Bulletin No: SAB-06
Release Date: 2016-01-23
Effective Date: 2016-01-23
Supersedes: Not applicable
Completion Date: 2016-01-20

SAFETY ALERT

Ride Name: Street Fighter travelling version and park model

EN: Periodic replacement of anti-vibration mounts

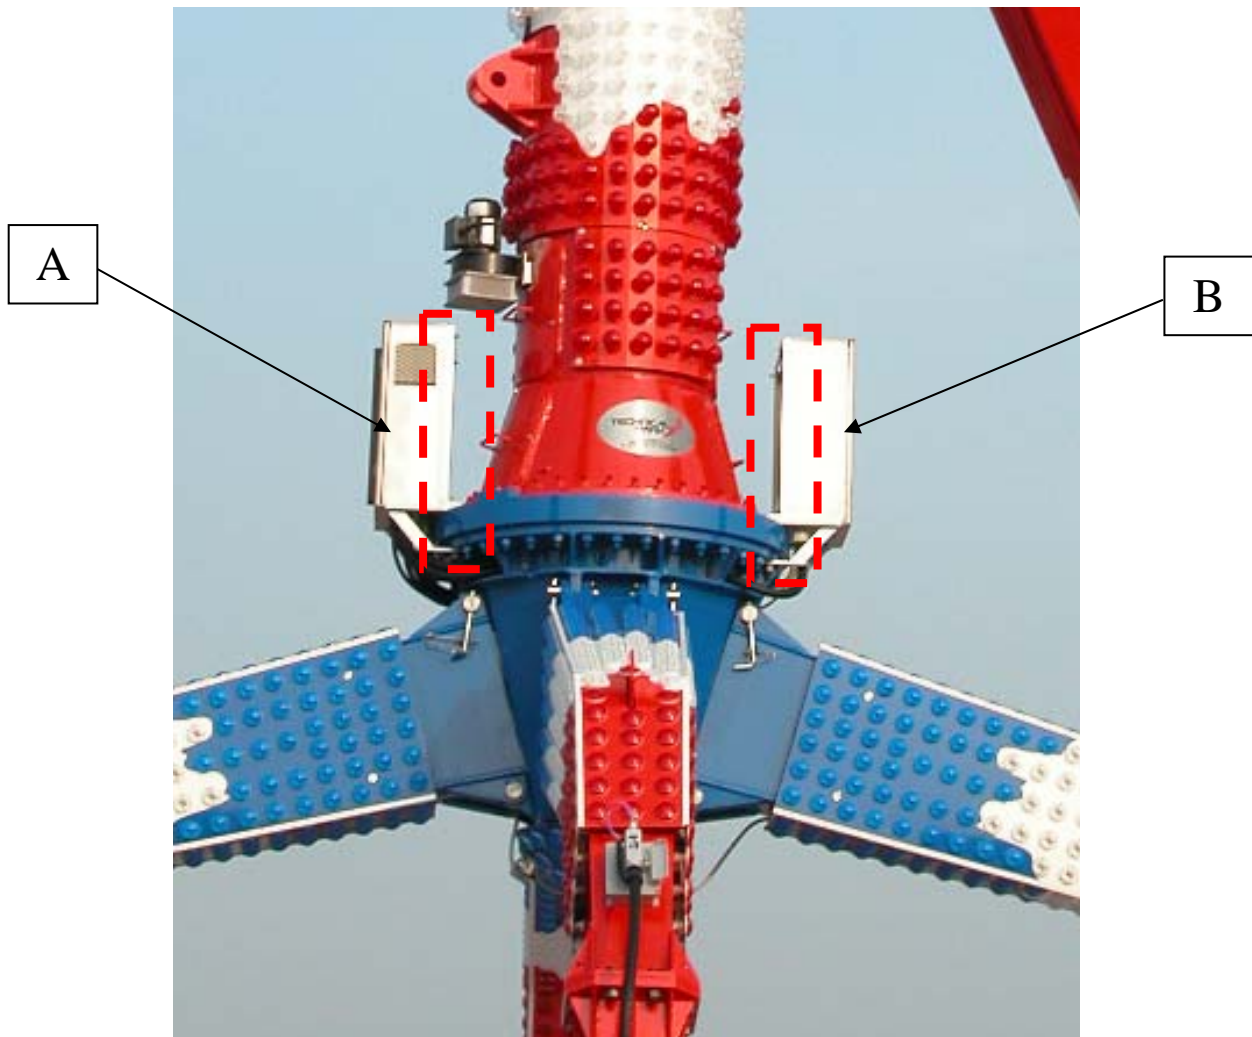
EN: Severely check the wear of all the anti-vibration mounts holding the stainless steel box (“a” and “b”) of the arm, the rubber absolutely does not have to be consumed or deteriorated. In the case of you having any doubt or you find an anomaly please replace the mounts immediately.

FR: Contrôler attentivement l’usure de tous les supports anti-vibrants qui fixent les boîtes en acier (“A” et “B”) du bras; le caoutchouc ne doit absolument pas être consommé ou détérioré.

In any case the anti-vibration mounts have to be replaced every 3 years from the date of purchase of the ride.

De toute façon les supports anti-vibrants doivent être remplacés après 3 ans de la date d’achat de l’attraction.
